י"ה בשבט תשפ"ו
5 פברואר 2026
2021091902066

לכבוד: קבלני ויזמי מכרזי "דירה בהנחה"

הנדון: הבהרות לעניין הנחיות המאפשרות הוספת חדרים רטובים בממ"ד

שרטוט א'

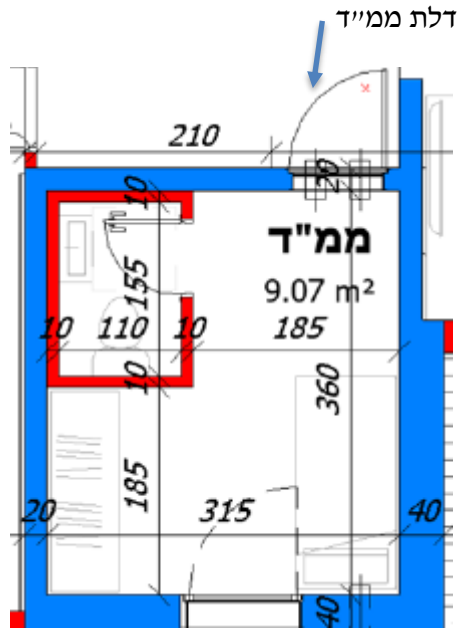
א. **חלופה ראשונה** - הוספת חדר שירותים או חדר רחצה הכולל מקלחון/אמבטיה **בתוך** הממ"ד כמוצג בדוגמא בשרטוט א'.

בחלופה זו החדר הנוסף אינו בעל גישה נפרדת ולצורך כניסה אליו נדרש לעבור בחדר המגורים בממ"ד, לאור האמור, בתכנון זה ובדומה לו, לא יובא החדר הנוסף במניין החדרים הרטובים המחייבים בהתאם להוראות המפרט ועל הקבלן לתכנן ולבצע מספר חדרים כמתחייב במפרט נוסף על חדר זה.

5. ככל ותכנון החדר הרטוב הנוסף הינו לפי החלופה הראשונה או בדומה לה, כאמור, החדר הרטוב לא ייחשב כתחליף לחדרים הרטובים הנדרשים בהתאם למפרט המחייב ויהיה תוספת לחדרי הרחצה הקבועים.

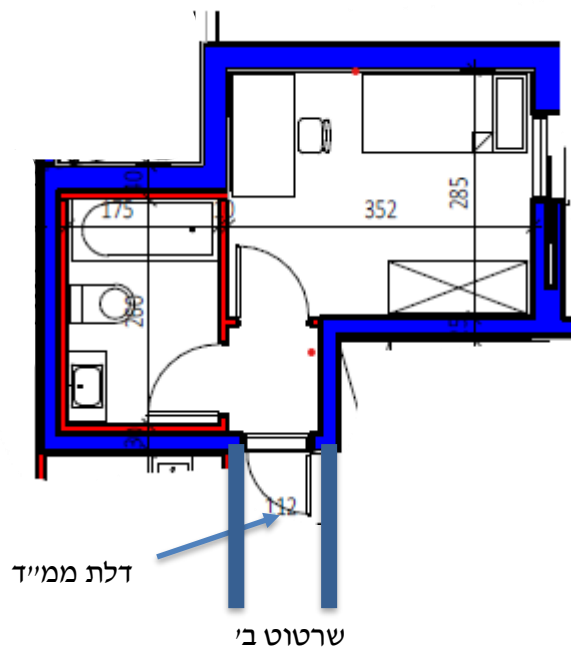
ב. חלופה שניה - דלת ממ"ד בכניסה, ולאחריה דלת לחדר הרחצה ודלת נוספת לחדר המגורים בממ"ד כמוצג בדוגמא בשרטוט ב', כך שנותרת גישה נפרדת לחדר הרחצה הנוסף ולחדר המגורים בממ"ד. בנוסף, דלת הממ"ד כאשר היא פתוחה, אינה פוגעת בגישה לחדר המגורים במרחב המוגן או לחדר הרחצה, או לכל תנועה אחרת בדירה.

6. ככל ותכנון החדר הרטוב הנוסף הינו לפי החלופה השנייה או בדומה לה, אזי החדר הרטוב יוכל להיחשב כתחליף לחדר הרחצה המחייב במפרט, בהתאם להוראות סעיף 7 להלן.

7. יובהר כי ככל והחדר המתוכנן במרחב המוגן הינו "חדר מקלחת", הוא יוכל להחליף חדר מקלחת או חדר שירותים בלבד. ככל והחדר המתוכנן במרחב המוגן הינו "חדר אמבטיה" הוא יוכל להחליף חדר אמבטיה או חדר שירותים בלבד. ככל והחדר המתוכנן במרחב המוגן הינו חדר שירותים, הוא יוכל להחליף חדר שירותים בלבד. **יובהר כי לא ניתן להחליף את חדר הרחצה המתוכנן במרחב המוגן בחדר הרחצה בחדר ההורים, כלומר, הממ"ד אינו יכול לשמש כחדר הורים.**
